CIRCULAR Nº 006/2022	ACLARATORIA
-----------------------------	--------------------

Lugar y Fecha	Villa María, 13 de junio de 2022
Nombre del organismo contratante	Universidad Nacional de Villa María.

<u>Tipo:</u> Licitación Privada	Nº 001	Ejercicio: 2022
<u>Clase:</u> De etapa única nacional		
<u>Modalidad:</u> Sin Modalidad		
<u>Motivo de la Contratación:</u> Por monto		
<u>Expediente Nº:</u> 0000472/2022		
<u>Rubro comercial:</u> Mantenimiento, reparación y limpieza		
<u>Objeto de la contratación:</u> OBRA MEJORAMIENTO DE INFRAESTRUCTURA EN SEDE VILLA DEL ROSARIO

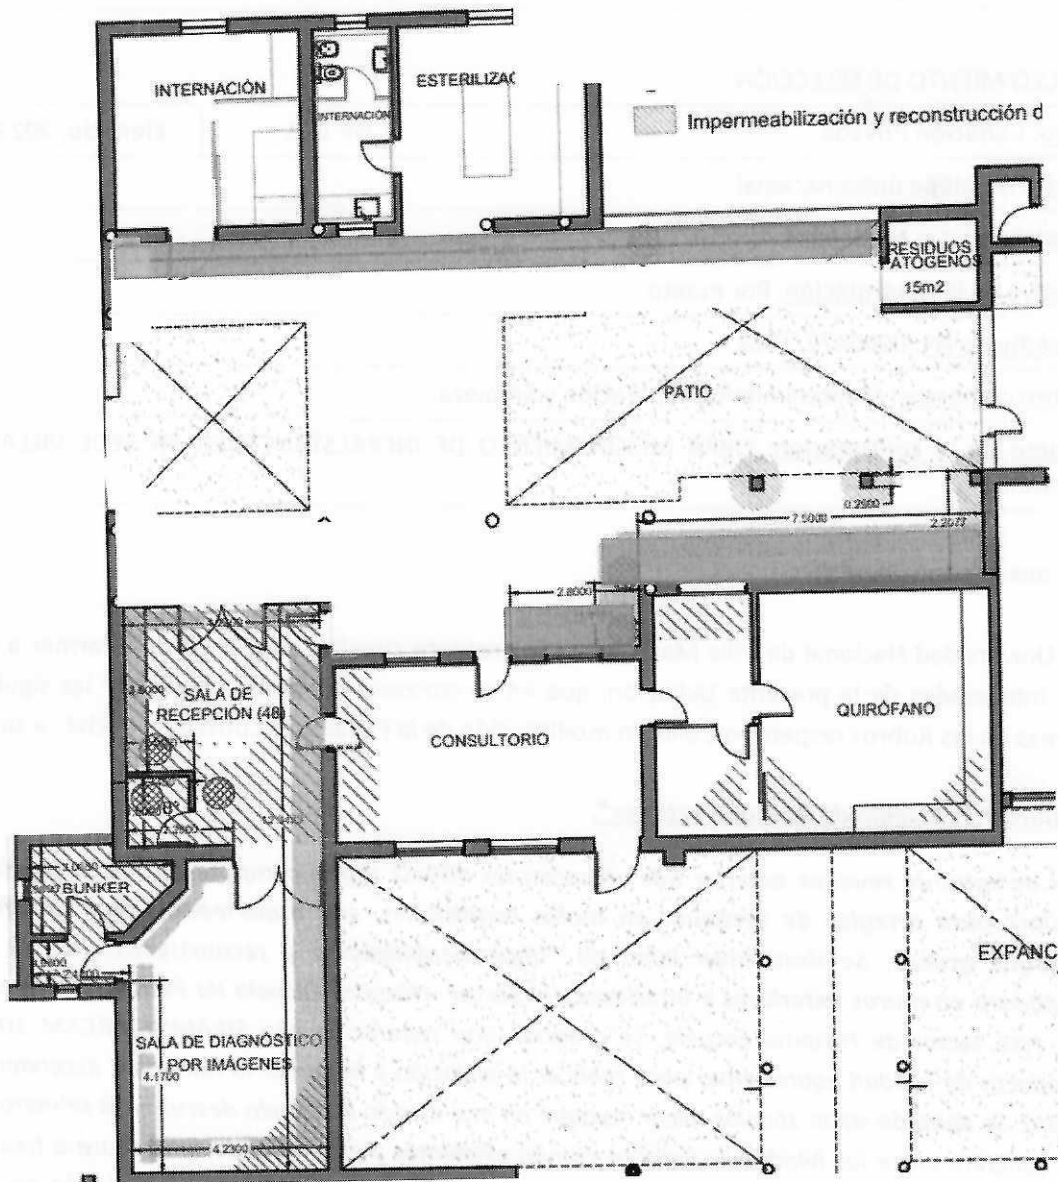
Sectores necesarios a intervenir en un total de 90 metros lineales en el área de Hospital Escuela de Pequeños Animales:

- Zócalo exterior de muros y columnas en Patio.
- Zócalo interior en Sala de Recepción.
- Zócalo interior Sala de Rayos X (Diagnóstico por Imagen).
